## Reacties op Discussienotitie fiets- en kantstroken

Utrecht, juni 2014

CROW-Fietsberaad, Ligtermoet en Partners

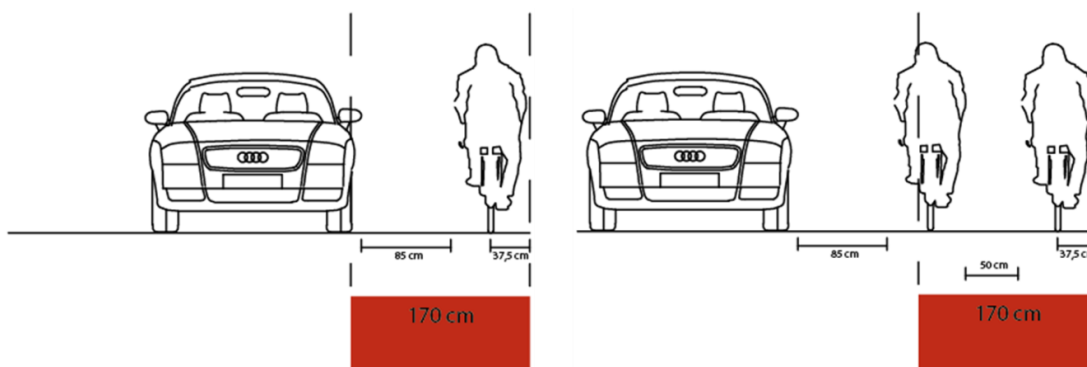
*Er is nog onduidelijkheid over de status van de aanbevelingen. Mensen hadden ten onrechte het gevoel dat deze ‘in plaats van’ Duurzaam Veilig komt. Daarmee in verband stonden een aantal andere bezwaren:*

- tegen het weglaten van asmarkering
- onduidelijkheid over maximumsnelheid
- verschillen binnen/buiten de bebouwde kom
- ‘brede’ wegen (580-790) zonder fietsstrook worden eng gevonden (is echter niet nodig, want op die wegen past altijd een strook van 170, conform de notitie).

*Volgens is deze richtlijn niet strijdig met Duurzaam Veilig. We geven alleen helder aan dat een volwaardige GOW, te herkennen aan een asmarkering, pas mogelijk is vanaf een minimumbreedte van meer dan 10 meter. Daaronder betreft het (dus) grijze wegen of ETW's. Het gaat om ‘praktisch toepasbare oplossingen voor bestaande situaties’ en niet om ‘de ideale vormgeving van een weg’. Sommige wegbreedtes moet je binnen Duurzaam Veilig nooit willen, maar in de praktijk bestaan ze nu eenmaal.*
